ADENDA AL ESTUDIO DE IMPACTO AMBIENTAL DEL PROYECTO PSFV CAMPOS DEL CONDADO II E INFRAESTRUCTURAS DE EVACUACIÓN, POR VARIAS MODIFICACIONES DE LA LÍNEA DE EVACUACIÓN

TT.MM. de La Palma de Condado, Villarrasa, Niebla, Beas, Trigueros, San Juan del Puerto, Moguer y Palos de la Frontera (Huelva)

MAYO 2024

Modificación 1 de la LAT sobre ortofoto.

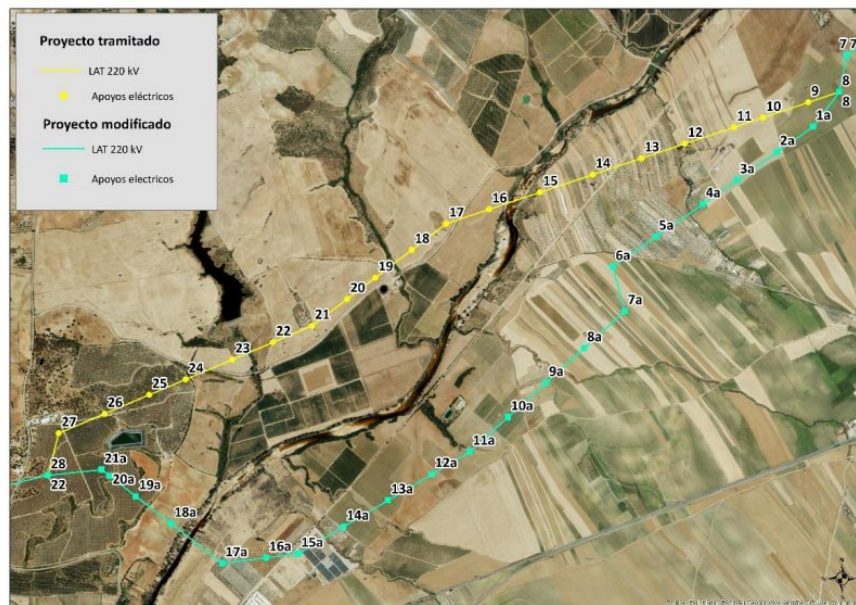
- **Modificación 1 LAT**

Esta parte del trazado se ubica en los municipios de Villarrasa y Niebla. Se presenta una modificación de las coordenadas con el cruce a las vías pecuarias del ámbito, así como el cruce sobre el río Tinto, que previamente se proyectaba sobre el municipio de Villarrasa, y ahora se proyecta en el municipio de Niebla, por lo que dicho cruce se ha desplazado hacia el sur. La línea en este tramo sigue siendo aérea, igual que el proyecto ya tramitado, y con la modificación se incrementan los apoyos proyectados en 2 (19 apoyos en tramo del proyecto tramitado y 21 en la modificación) y la longitud, que pasa de 6,7 km aproximadamente en el tramo de la línea ya tramitada, a 7,6 km aproximadamente tras la modificación.

Modificación 2 de la LAT sobre ortofoto.

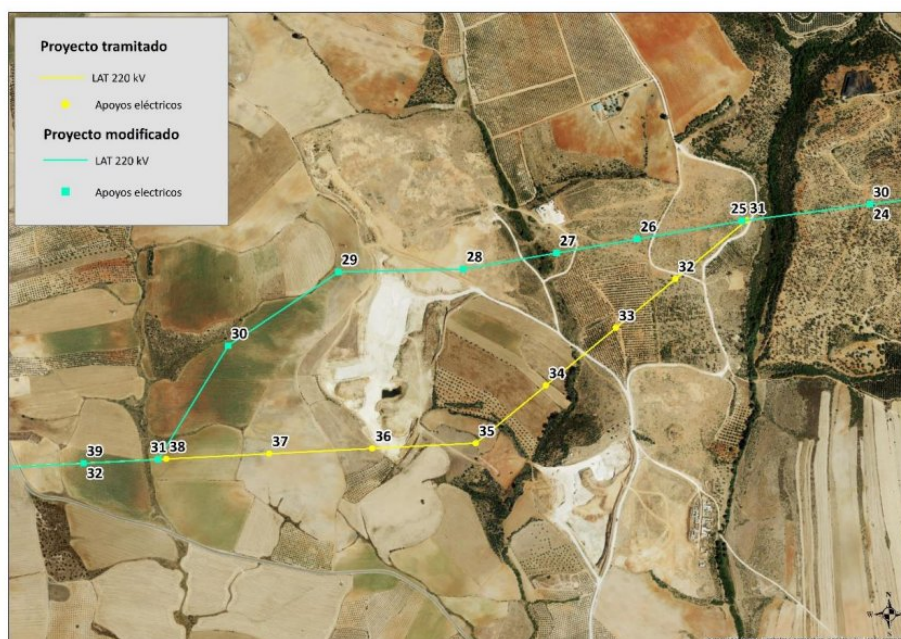
- **Modificación 2 LAT**

Esta modificación se da entre los apoyos nº24 y nº32 (nº30 y nº39 considerando el proyecto tramitado). La línea, a su paso por el municipio de Niebla, se encontraba considerablemente cerca de una cantera. Esta modificación cambia el trazado varios metros al norte, bordeando la cantera, en este caso, por el norte, a diferencia del trazado anterior, que la bordeaba por el sur, evitando así afecciones en relación a los usos mineros y el proyecto fotovoltaico. La longitud de este tramo modificado se mantiene prácticamente invariable respecto al tramo de la línea ya tramitada.

Modificación 3 de la LAT sobre ortofoto.

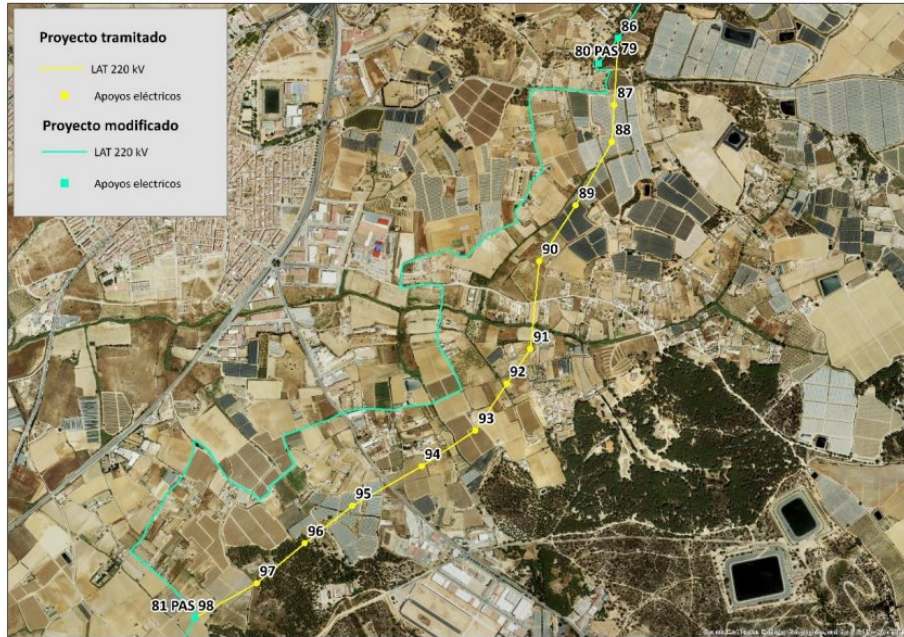
- **Modificación 3 LAT**

Se trata de una modificación del trazado que desplaza la línea ligeramente hacia el sur, un máximo de 4 metros. Esta modificación implica el desplazamiento de 11 apoyos, cuyas nuevas coordenadas se recogen en el siguiente apartado de la presente adenda.

Modificación 5 de la LAT sobre ortofoto.

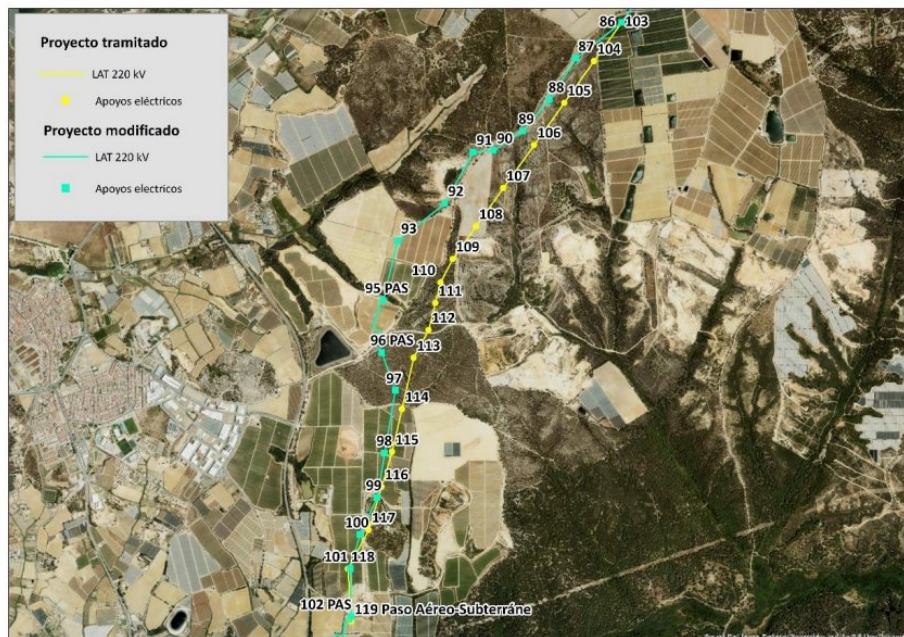
- **Modificación 5 LAT**

Es el tramo que se sitúa más al sur, con una longitud de unos 5,1 km (en vez de 2,8 km del trazado tramitado). Es un tramo que sigue siendo aéreo en su mayoría, a excepción de un pequeño tramo de unos 443 metros, ubicado entre los apoyos 29 y 30. Se modifica su trazado para minimizar la afección sobre montes públicos (antes unos 1.125 m discurrían por MUP y ahora se reduce a 425 m aproximadamente).

Modificación 6 de la LAT sobre ortofoto.

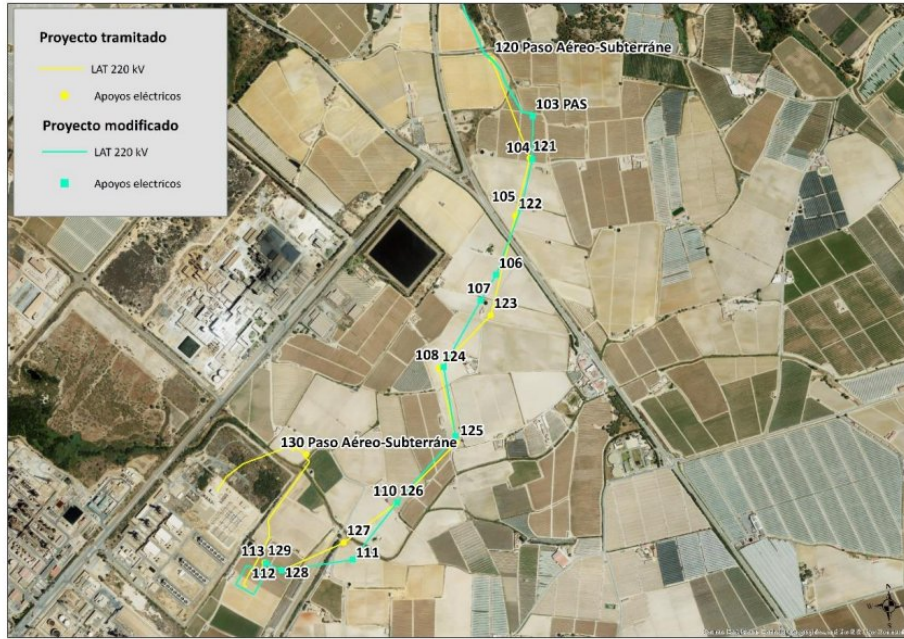
- **Modificación 6 LAT**

En esta modificación se produce un desplazamiento de varios apoyos tras la zona del paso aéreo-subterráneo. El trazado se modifica unos 300 metros antes del apoyo nº 103 (considerando como referencia el trazado modificado), lo que provoca un ligero cambio en el trazado de la línea, como se puede observar en la siguiente imagen. La longitud de ambos trazados, tanto de la línea tramitada como de la modificación, es prácticamente la misma, unos 2,4 km aproximadamente, desde la zona de inicio de la modificación hasta el apoyo 113 (o 129 tomando de referencia la línea ya tramitada). La SET Colectora del Nudo Palos 220 kV se ha proyectado ligeramente desplazada hacia el sur con respecto al proyecto tramitado, y ya no pertenece al presente proyecto, sino que, como se menciona en el apartado 1. *Antecedentes*, se ha llevado a cabo una segregación de expedientes, no incluyéndose dentro del Expediente A, que es el objeto de la presente adenda.

Modificación B de la LAT sobre ortofoto.

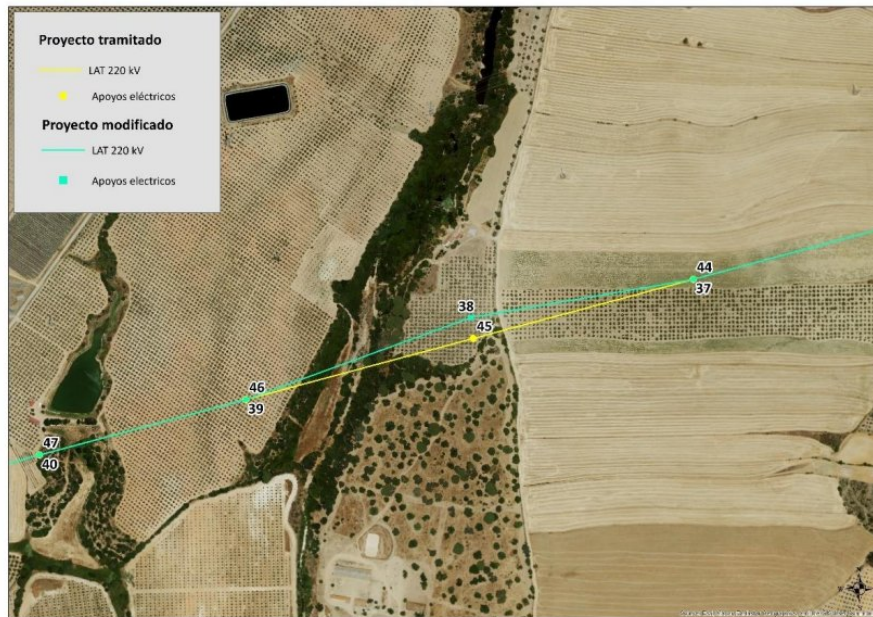
- Modificación B: se desplaza el apoyo nº5 pocos metros al sur.

Modificación C de la LAT sobre ortofoto.

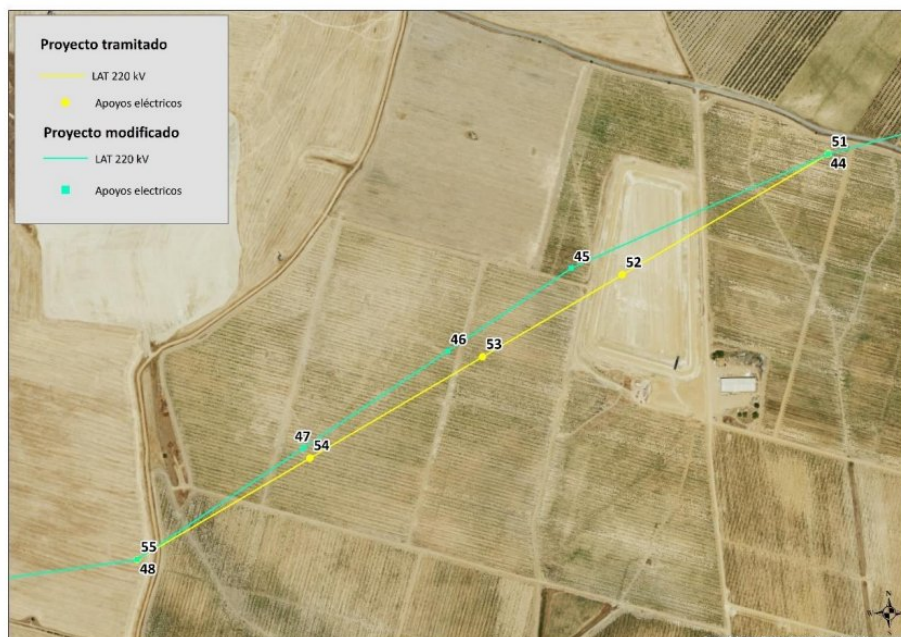
- **Modificación C:** pequeño desplazamiento a 35 metros al norte del apoyo nº38 (nº45 tomando de referencia la línea tramitada).

Modificación I de la LAT sobre ortofoto.

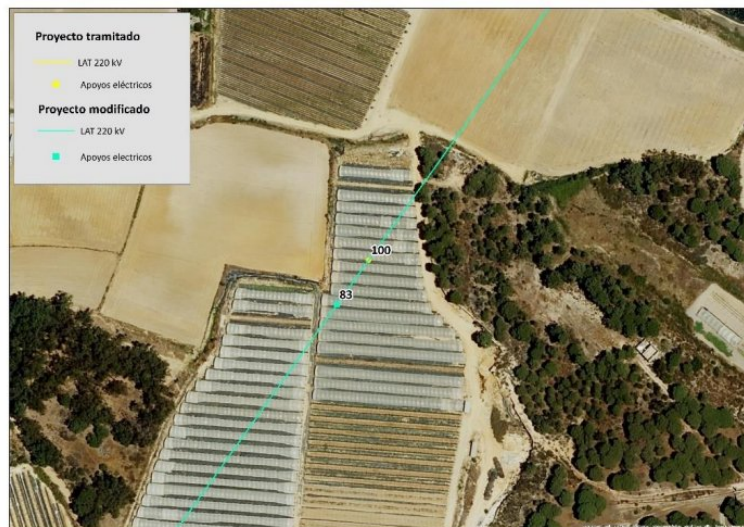
- **Modificación I:** se desplaza el apoyo 121,5 m al sur. Se evita el conflicto de usos de cultivos herbáceas y se desplaza a una formación arbolada de coníferas.
